nuovo stabile laboratori e sala convegni - Bellinzona

concorso di progettazione

rapporto della giuria

Bellinzona il 30 ottobre 2024

2. Accesso per disabili alla sala convegni:

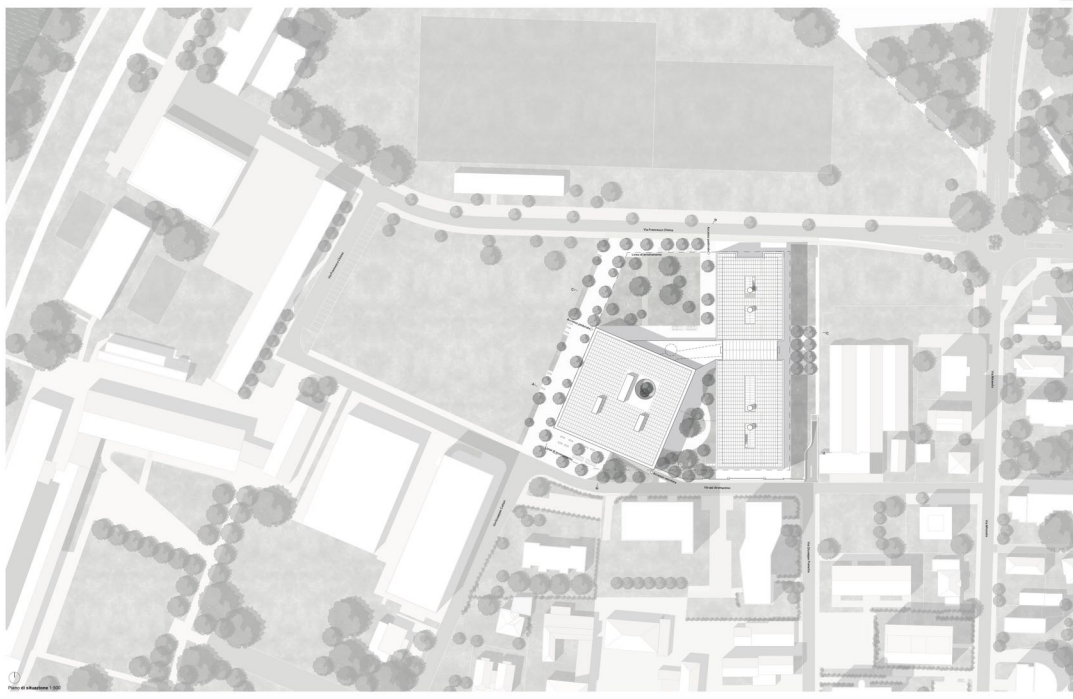
Attraverso il foyer interrato, che beneficia della luce proveniente dalla corte rotonda e della generosa scala a chiocciola esterna, il pubblico può accedere alla sala, organizzata su gradoni discendenti. È fondamentale garantire un passaggio accessibile anche per le persone con disabilità, per raggiungere le prime file.

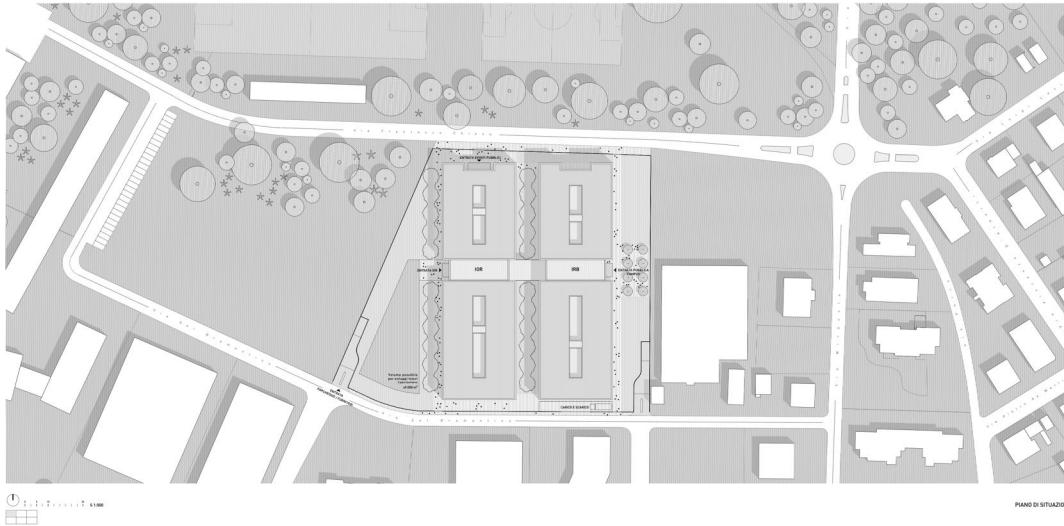
Il concetto strutturale e statico, in relazione all'impostazione progettuale adottata, è convincente, così come le scelte di materializzazioni: il calcestruzzo per i solai perimetrali prefabbricati e solai misti legno nella zona centrale. Purtroppo, queste scelte rimangono nascoste al fruitore. Pur essendo giustificata la proposta dell'ampliamento in carpenteria metallica, risulta poco convincente la proposta di un sovra elevamento. Di difficile gestione ed esecuzione con i laboratori in funzione.

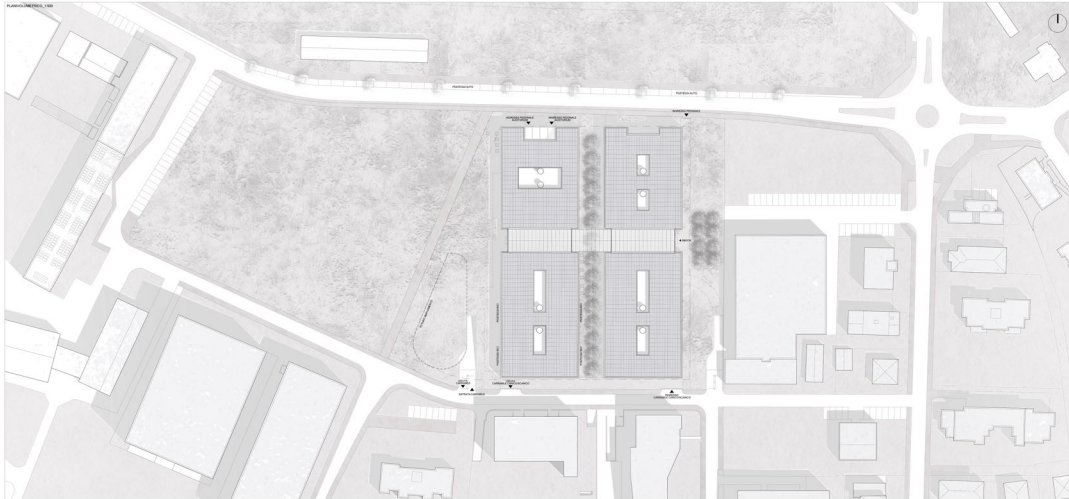
convegno. Tuttavia, l'integrazione della sala convegni nel volume non riesce a soddisfare le aspettative della città di Bellinzona, che desidera che questa sala possa fungere da punto di riferimento per un pubblico internazionale, locale e scientifico. Inoltre, il progetto non riesce a stabilire una connessione adeguata tra la caffetteria IRB esistente e il futuro ristorante.

L'organizzazione dei laboratori è corretta, con aule di scrittura collocate all'esterno. Il collegamento al piano interrato è rispettato, ma gli utenti dello iOR esprimono critiche riguardo all'affaccio tra i laboratori IRB e iOR sul patio che separa le due entità.
